Terholan uusi asuinalue, kaavatunnus 190023

Asemakaavan muutos ja tonttijako on hyväksytty Järvenpään valtuuston kokouksessa 18.5.2026. JARD no -2024-730

Kohta, johon muutosta haetaan:

MUISTUTUS / Terholan uusi asuinalue, kaavatunnus 190023
Suunniteltu latu- ja ulkoilureitti Kytöperänpään itäpäässä

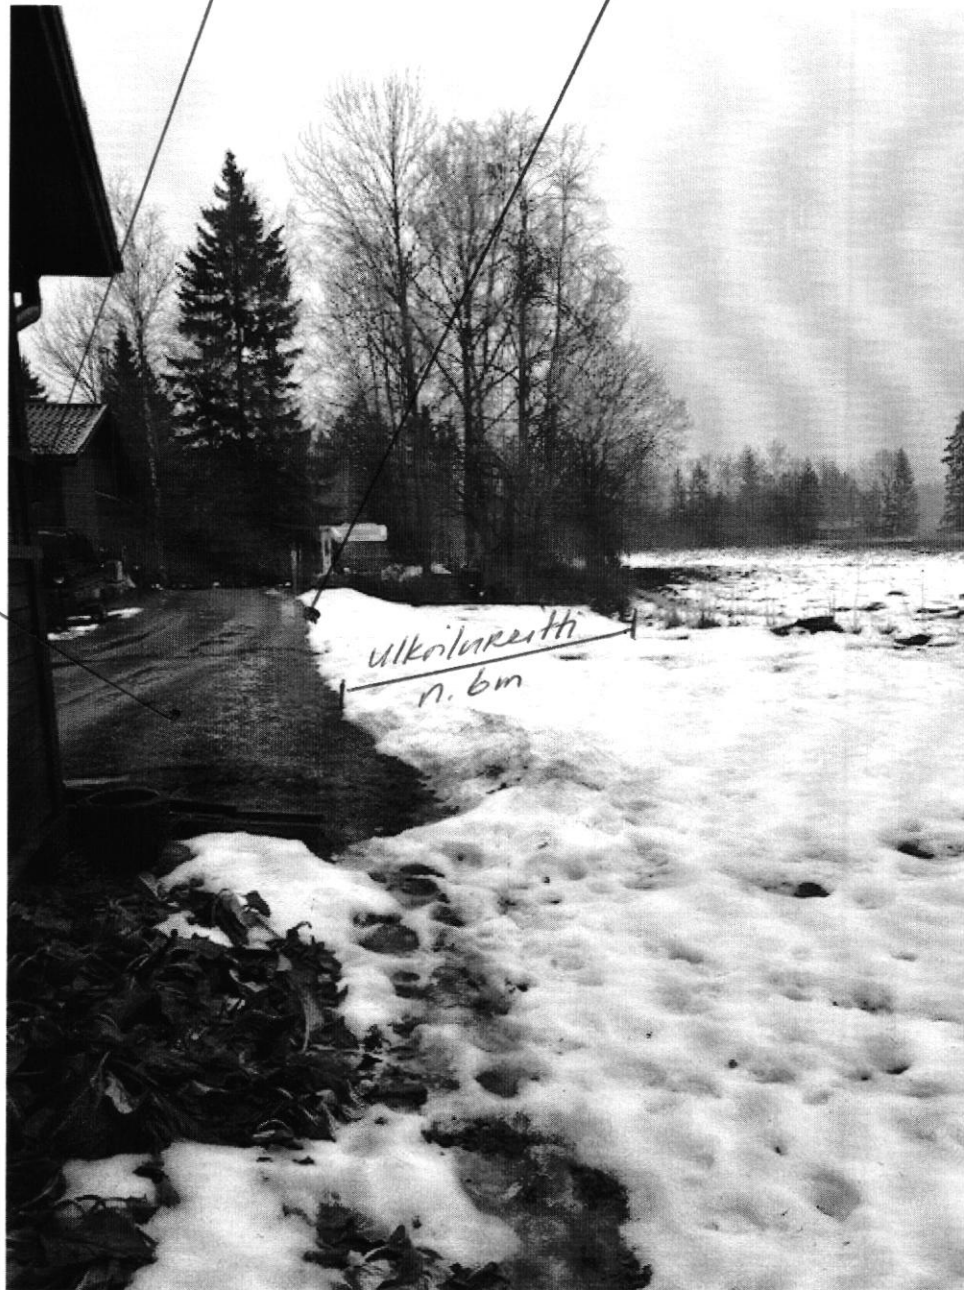
Latu- ja ulkoilureitti kulkisi taloyhtiömme tontin vieressä liian kapealla kaupungin omistamalla kaistaleella, joka on kapeimmillaan noin 6 metriä. Siitä ladun leveys vie 4 metriä. Taloyhtiömme B-talon pääty on vain reilun metrin päässä tontin rajasta. Taloyhtiömme tontille on hankalaa mahdollistaa aita, joka vähentäisi latu- ja ulkoilureitin haittoja. Aita estäisi kulkemisen aitapäädyssä B-talon takapihalle ja tekisi erittäin vaikeaksi autolla peruuttamisen pois pihalta Kytöperänkujalle, koska tontilla ei ole tilaa auton kääntämiseen. Myös taloyhtiön pihatien lumenluonti vaikeutuu.

Liitteinä kaupungille lähettämämme muistutusaineisto, jossa tarkemmat perustelumme valitukselle sekä asiaa havainnollistavat kuvat. Kuvissa 1 ja 2 lumen peittämä kaistale on tuleva hiihtolatu/ulkoilureitti. Lumisen kaistaleen toisella puolella on oja ja sen takana yksityinen peltoalue, jossa näkyy polku, jota käyttävät mm. koiranulkoiluttajat, nyt siis vielä sopivan epäisyyden päässä. Kuvassa 3 näkymä B-talon makuuhuoneen ikkunasta aiotulle latu- ulkoilureitille. Haitta on vastaava myös A-talolle.

Suunniteltu latu-, ulkoilureitti (leveys 4m) kulkisi lähes 40 m matkan vain yhden metrin etäisyydellä taloyhtiömme pihatiestä ja rakennus B:n päätyseinästä. Suunnittelun reitin sijainti pihapiirin välittömässä läheisyydessä on meille ongelma. Reitin ulkoilija ja taloyhtiömme asukas voivat kätellä toisiaan niin halutessaan ja molemmat ovat "omalla sallitulla alueella", jos suunnitelma toteutuu suunnitelmassa esitetyllä tavalla. Taloyhtiömme tontin, B-rakennuksen päädyn ja pellon väliin jäävä kaupungin omistama kaistale on liian kapea ajatellen siitä aiheutuvia haittatekijöitä. Lisäksi taloyhtiön tontilla ei ole tilaa esim. suoja-aidan rakentamiseen tonttimme ja ulkoilureitin väliin.

Reitiltä on molempien talojen osaan ikkunoista vapaat näkymät. Etäisyys latu- ja ulkoilureitistä rakennusten A ja B lähimpiin ikkunoihin on minimissään muutamia metrejä. Pihalla oleskeltaessa etäisyys ei ole noinkaan paljon. Yksityisyys ja kotirauha häiriintyvät todella paljon.

Asemakaavalla ja asemakaavamuutoksella nykyinen hiihtoladun yhdysreitti siirtyy Idänpääntieltä, jotta nykyinen reitti voidaan tien varrelta uudelleenosoittaa kävelyille ja pyöräilylle ja saadaan pidettyä Idänpääntie viihtyisänä ympäristönä. Ulkoilu- ja virkistysreitti esitetään asemakaavassa ohjeellisena, jotta reittiä voidaan myöhemmin siirtää ilman tarvetta uudelle asemakaavan muutokselle. Asemakaavassa reitti esitetään kaupungin omistamalle alueelle ja kaupunki ei voi esittää hiihtolatureittiä kulkemaan yksityisellä maalla ilman maanomistajan hyväksyntää ja sopimuksia. Ulkoilu- ja virkistysreiteille ei ole laissa määritelty metrimääräistä etäisyyttä asuttuihin rakennuksiin, mutta asemakaavan reitin linjauksessa on pyritty esittämään mahdollisimman paljon etäisyyttä kaikkien olemassa olevien rakennusten ja reitin välille.

Kunnalla on lakisääteinen vastuu edistää virkistysmahdollisuuksia alueellaan sekä velvollisuus edistää reittien käytön monipuolisuutta, vaikka reitti sinänsä lähtökohtaisesti suunniteltaisiinkin hiihtolaturikäyttöön talvikausien ajaksi. Niittypohjaisen hiihtolatureitin tavoitteena on ohjata ulkoilijat käyttämään alueen muuta ulkoiluverkostoa talviajan ulkopuolella. Jos niittypohjalle kehittyy polkuverkostoa lumettoman maan aikaan, se olisi todennäköisesti neljää metriä kapeampi. Kytöperänpuiston tarkempaa toteutusta tutkitaan puistosuunnitelmien edistyessä.
